田子の浦港港湾計画書

－ 軽易な変更 －

平成 16 年 5 月

田子の浦港港湾管理者

田子の浦港(富士地区)港湾計画図

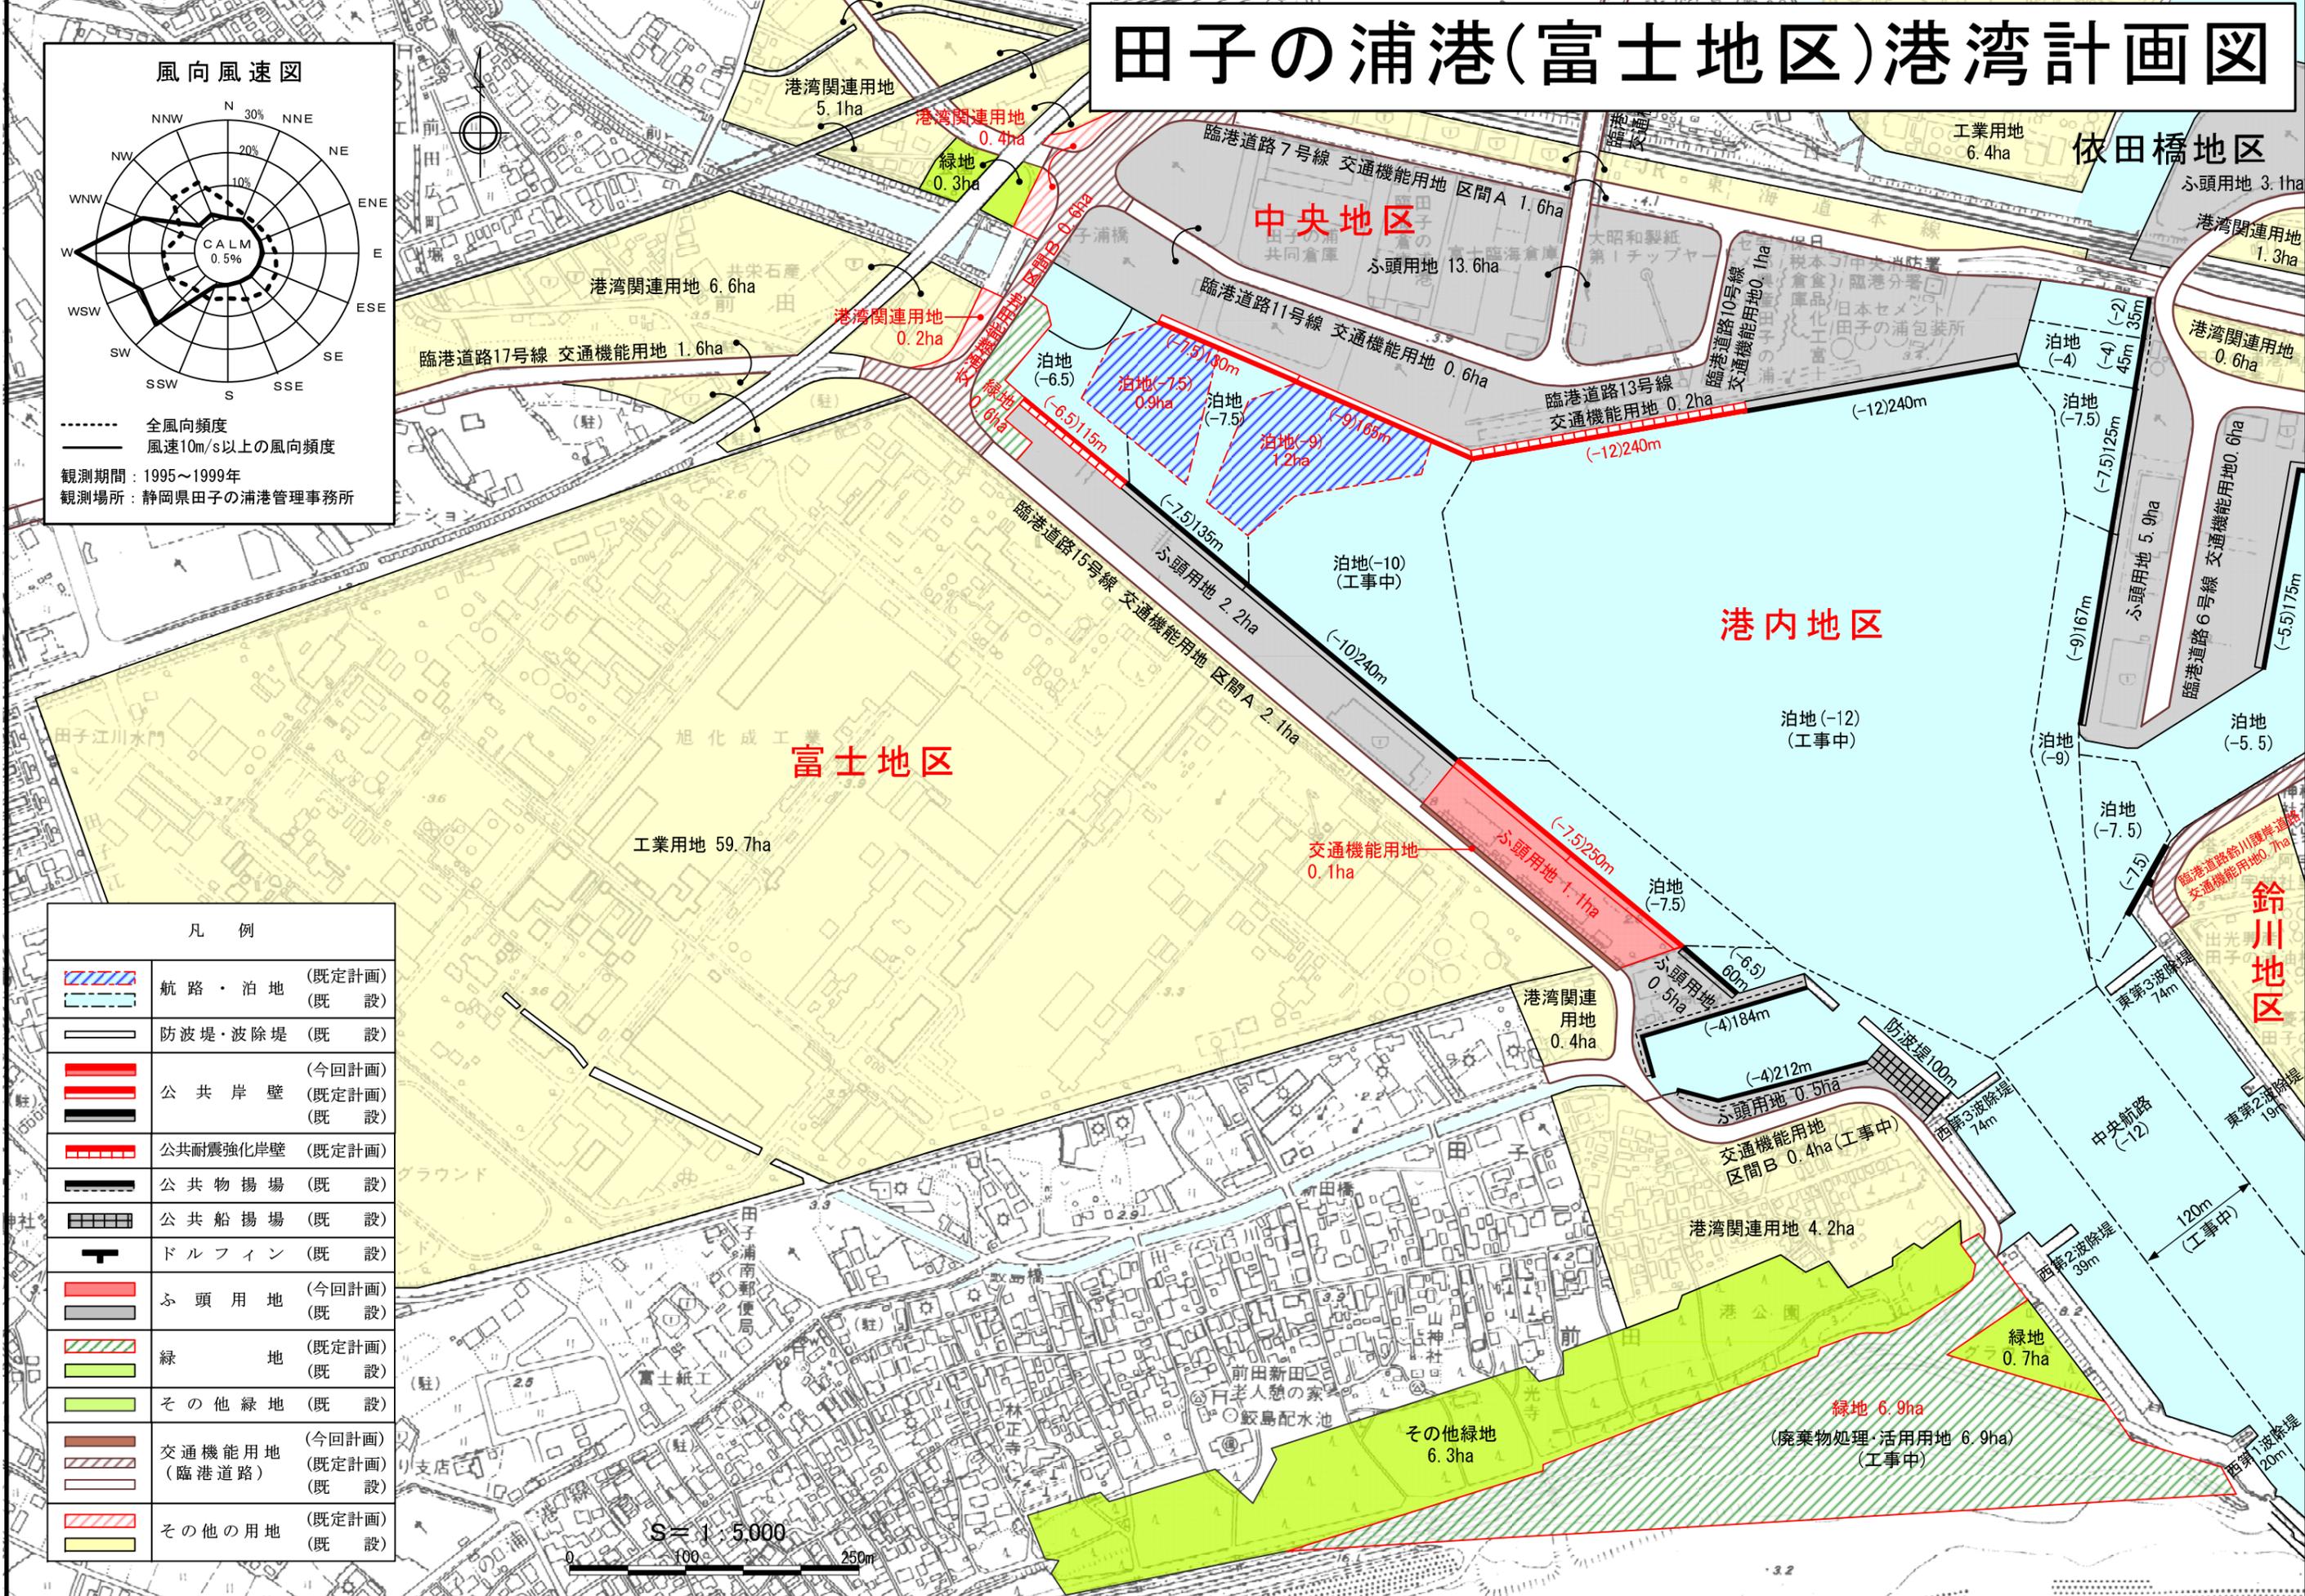
立地企業の事業計画の変更に伴う施設廃止を受け、内貿機能の強化を図るため、富士地区において、公共ふ頭計画及び土地造成及び土地利用計画を追加、変更する。

鉄鋼等の内貿貨物を取り扱うため、既存の専用ふ頭を利用転換し、公共ふ頭を次のとおり計画する。

水深 7.5 m 岸壁 2 バース 延長 250 m (既設)

ふ頭用地 1 ha (荷捌き施設用地及び保管施設用地) (既設)

以下の専用ふ頭を利用転換する。

〔	既設	〕
	水深 9 m 岸壁 延長 170 m	
	水深 7.5 m 岸壁 延長 80 m

港湾施設の計画に対応するとともに、臨港道路15号線において、歩行者の安全を図り一部拡幅するため、土地利用を次のとおり計画する。
